Gmina Wrocław Plac Nowy Targ 1-8 , 50-141 Wrocław
	Przebudowa ul. Grabiszyńskiej we Wrocławiu w celu budowy przystanków wiedeńskich Przystanek „HUTMEN” , Przystanek „Bzowa- Centrum Zajezdnia”

NR OPRACOWANIA	NAZWA OPRACOWANIA			
6	PROJEKT ORGANIZACJI RUCHU ZASTĘPCZEGO wraz z projektem sygnalizacji programów pracy sygnalizacji dla skrzyżowania nr 219 – ul. Grabiszyńska / Bzowa we Wrocławiu			
Zespół projektowy	Imię i Nazwisko	Specjalność nr uprawnień	Podpis	Data
Projektant	mgr inż. Stanisław Seidel	Drogi 87/73/WZDP		05.2022
Asystent	mgr inż. Andrzej Halicki	-		05.2022
Projektant	mgr inż. Robert Misiek	Inżynierijno- instalacyjna DOS/0459/PWBE/17		05.2022

Dotyczy: Przebudowy ul. Grabiszyńskiej we Wrocławiu w celu budowy przystanków wiedeńskich – przystanki „Hutmen” i „Bzowa – Centrum Zajeżdźnia” – opracowanie dokumentacji projektowej.

Dotyczy: zatwierdzenia projektu organizacji ruchu zastępczego wraz z programami sygnalizacji świetlnej na czas budowy dla realizacji zadania: "Przebudowa ul. Grabiszyńskiej we Wrocławiu w celu budowy przystanków wiedeńskich Przystanek Bzowa - Centrum Zajeżdźnia oraz Przystanek Hutmen"

BRANŻA Inżynieria ruchu		TYTUŁ RYSUNKU Projekt ORZ przystanek "Bzowa- Centrum Zajezdni" etap 4+5		
DATA 05.2022	NR RYS. 3	NR UMOWY TXU/TRP/136/120/2020	STADIUM PW	SKALA 1:500

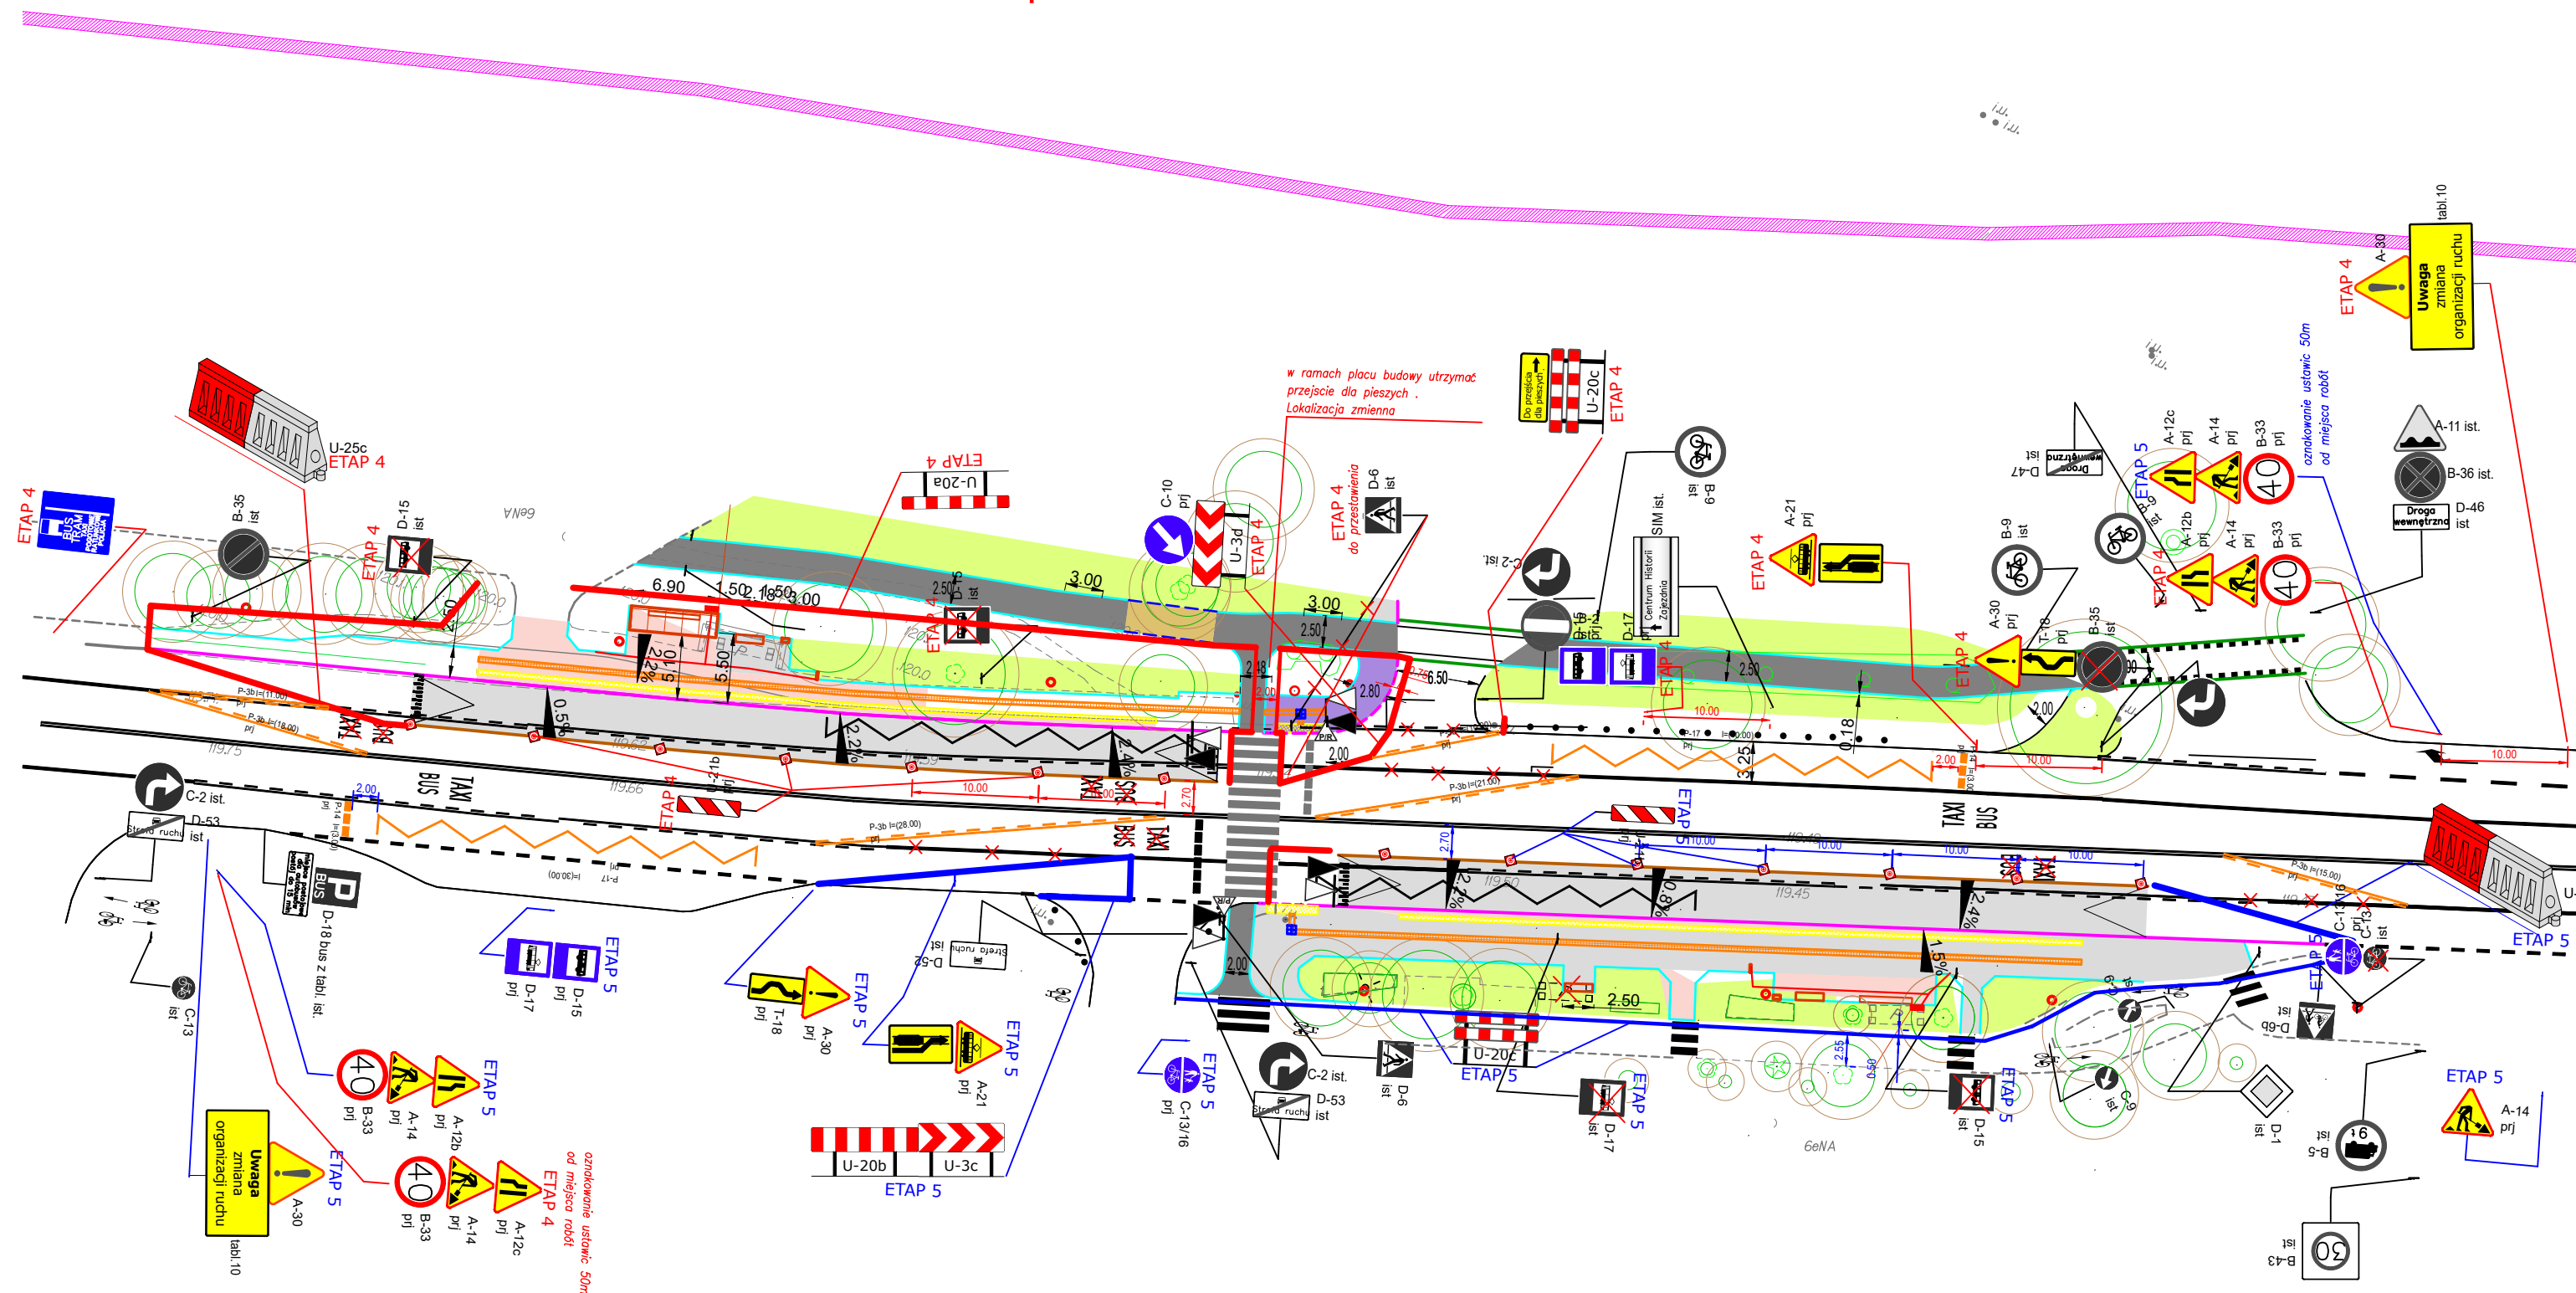
1. Uzupełnić oznakowanie ostrzegawcze o wjeździe pojazdów na torowisko tramwajowe – szczególnie istotne w przypadku likwidacji istniejących przystanków i braku nadzoru sygnalizacji świetlnej - dedykowane znaki A-21 z tabliczkami T-8 dla obu kierunków ruchu.

3. Zaprojektowano wspólny ciąg pieszo - rowerowy o szerokości 1,85m i długości 100 metrów który oprócz oczywistej niezgodności z przepisami w rzeczywistości nie jest w stanie zapewnić bezpieczne przemieszczanie się pieszych i rowerzystów.

4. Na rysunkach wklejono podkład zakresu drogowego wraz z przyporządkowanymi wymiarami i spadkami natomiast nie zwymiarowano projektowanych rozwiązań z zakresu czasowej organizacji ruchu m.in. w zakresie szerokości czynnych pasów ruchu.

Jednocześnie informujemy że w dalszym ciągu występuje zagrożenie bezpieczeństwa ruchu wynikające z niezachowania wymaganych przepisami szerokości pasów ruchu na drodze klasy Z. Zaprojektowano pasy ruchu o szerokości ok. 2,5 metra (brak wymiaru). Zwracamy uwagę, że szerokość autobusu zgodnie z przepisami wynosi 2,55m i w rzeczywistości jest zwiększana o szerokości lusterek bocznych do 2,8m. Dodatkowo rzeczywista szerokość pasa będzie mniejsza od teoretycznie zaprojektowanej ze względu na ograniczenia wynikające z bezpośredniego przylegania z jednej strony do obszaru robót a z drugiej strony do czynnego torowiska tramwajowego.

- wzdłuż ciągu pieszo-rowerowego na wysokości projektowanego zastępczego przystanku komunikacji miejskiej rozdzielić ruch rowerowy od ciągu pieszego stosując barierki tymczasowe w odstępie co 2m
